**CCR-VIA -- COMITATO DI COORDINAMENTO REGIONALE PER LA
VALUTAZIONE D'IMPATTO AMBIENTALE**

Giudizio n° 3798 del 15/12/2022

Oggetto: Prosecuzione dell'attività con inserimento di nuove tipologie ed incremento di potenzialità di recupero rifiuti non pericolosi, in quantità superiore a 10 tonn/giorno [R5]

Tipo procedimento: Verifica di Assoggettabilità a via ai sensi dell'art. 19 del D.Lgs. 152/06 e ss.mm.ii.

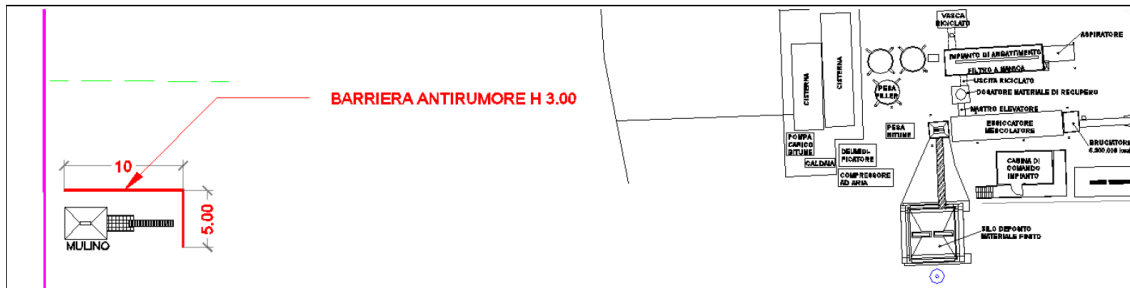
Rilevato che, relativamente all'impatto acustico, pur con la previsione di una barriera acustica, il differenziale risulta molto prossimo al limite presso il recettore;

Nello scenario n. 2 il tecnico prescrive l'installazione di una barriera acustica h.3,00 dal piano del piazzale in perimetrazione dell'area di lavoro, distante dalla macchina massimo 2,5 m nel punto di minimo.

Di seguito il dettaglio dell'installazione della barriera fono assorbente all'interno del layout impiantistico.

PLANIMETRIA CON UBICAZIONE INDAGINI E SEZIONI GEOLOGICHE

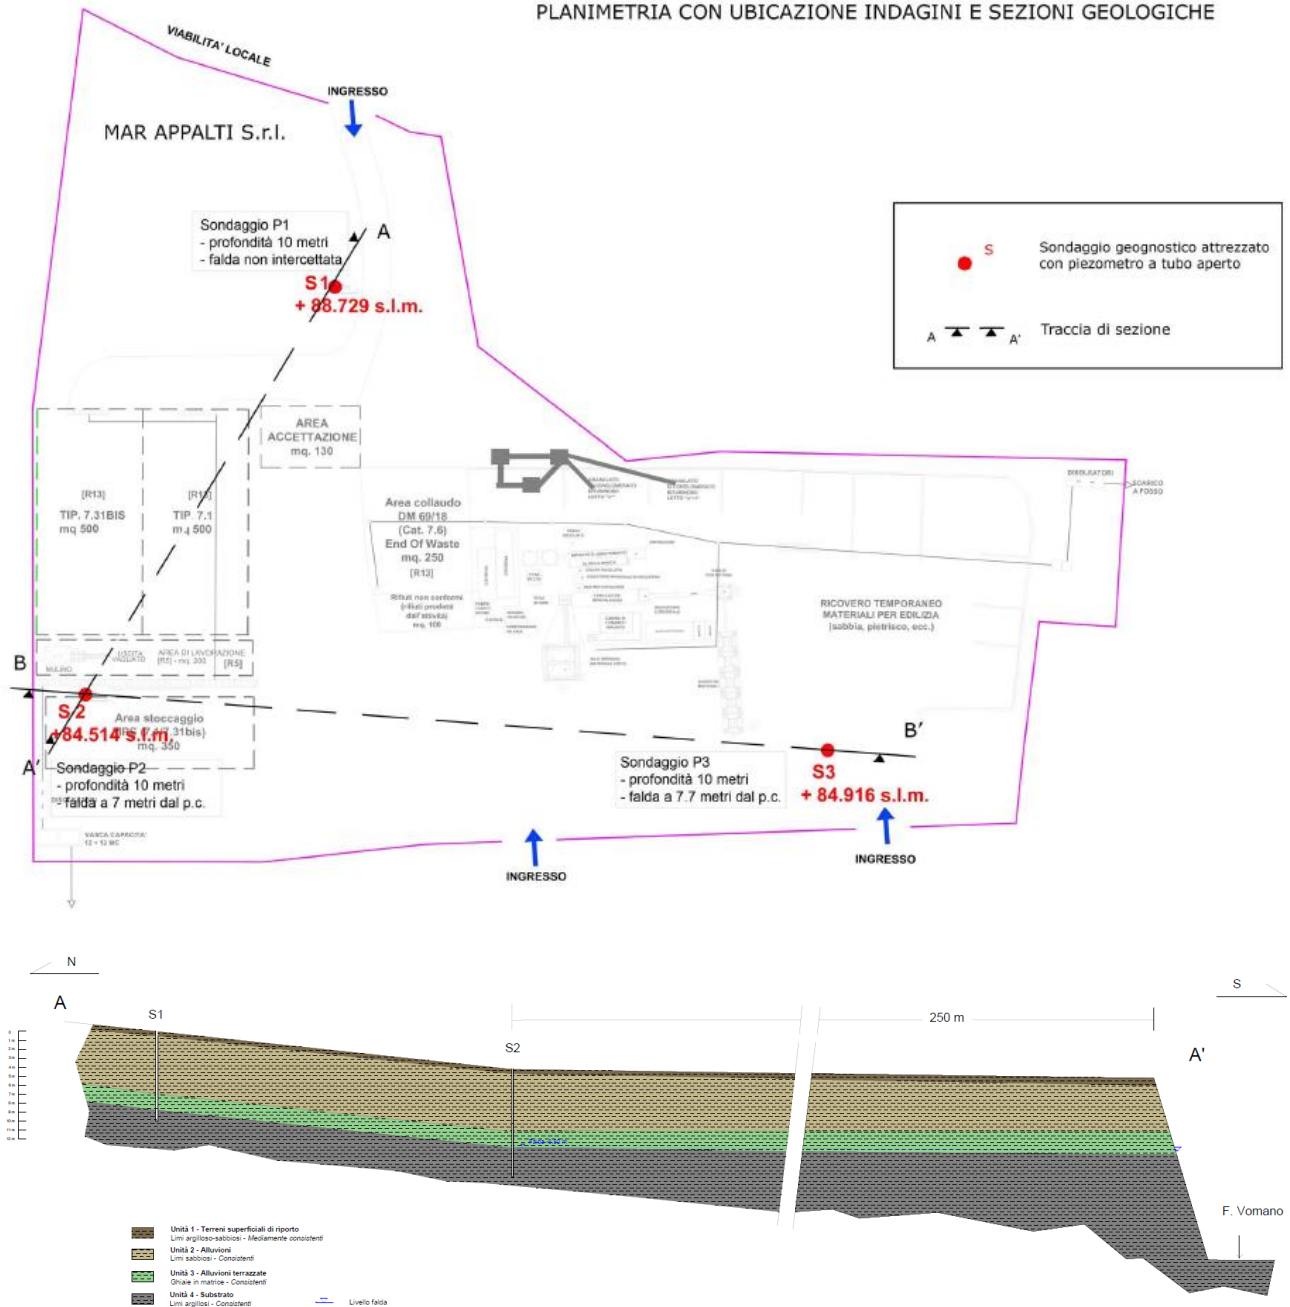
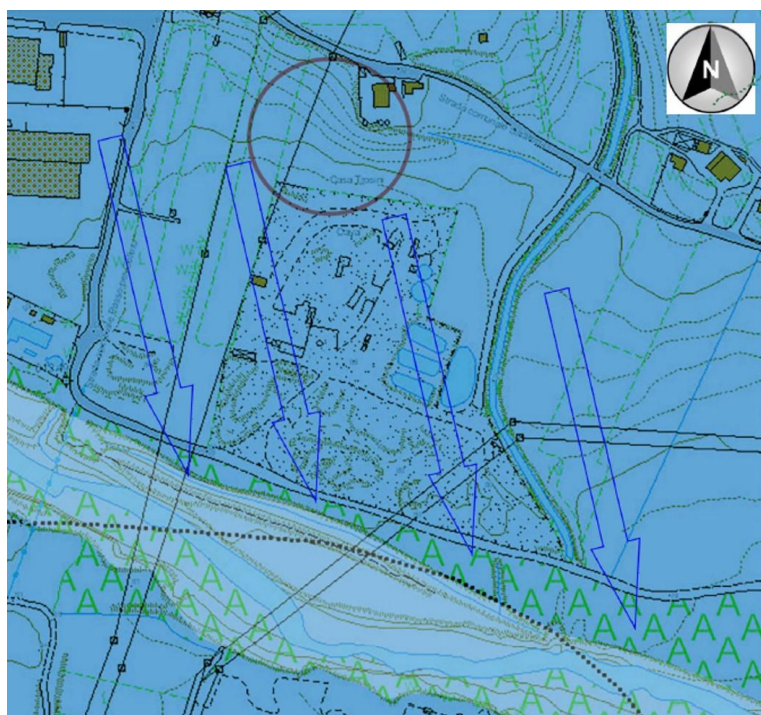
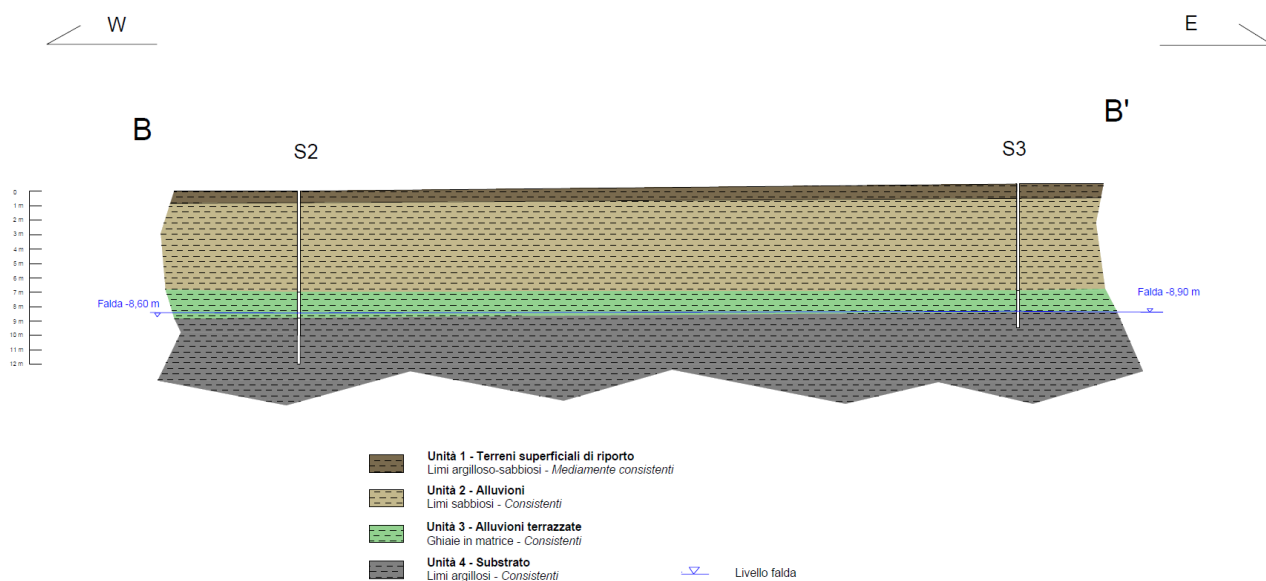
- manca l'ubicazione in planimetria del pozzetto esplorativo realizzato in precedenza;
- permangono le incongruenze stratigrafiche tra il pozzetto esplorativo riportato nella prima relazione geologica del 2019 e la stratigrafia del piezometro SP1 posto nelle immediate vicinanze dello stesso;
- non è riportata la documentazione fotografica dei sondaggi SP1 e SP3;
- non è descritto lo schema di condizionamento dei piezometri;
- nella stratigrafia riportata relativa al sondaggio SP2 si indica una profondità raggiunta di 12 metri con piezometro installato sino a fondo foro mentre nella mappa con l'ubicazione dei piezometri si parla di sondaggi profondi 10 metri;
- permangono le differenze tra la soggiacenza riportata nelle stratigrafie e quella riportata nella planimetria con le ubicazioni delle indagini e sezioni geologiche; inoltre come richiesto nel giudizio

del CCR VIA n° del n° 3183 del 04/06/2020 sono assenti nella documentazione disponibile la misura delle oscillazioni della falda.

Il proponente, in Allegato 3 alle integrazioni, ha rimesso lo "Studio Geologico Mar Appalti Rev. 1 – nov 2022" a firma Dott. Geologo D. Giansante.

Il tecnico riporta, la tabella con letture piezometriche effettuate:

Data misurazione	Piezometro P1	Piezometro P2	Piezometro P3
14/11/2022	--	- 8,70 m	- 8,90 m

- Planimetria aggiornata con la traccia delle sezioni eseguite;
- Stratigrafie dei sondaggi effettuati nell'aprile 2022;
- N. 2 sezioni geologiche, orientate circa N-S ed E-W che intersecano i sondaggi geognostici eseguiti con la ricostruzione della superficie piezometrica.
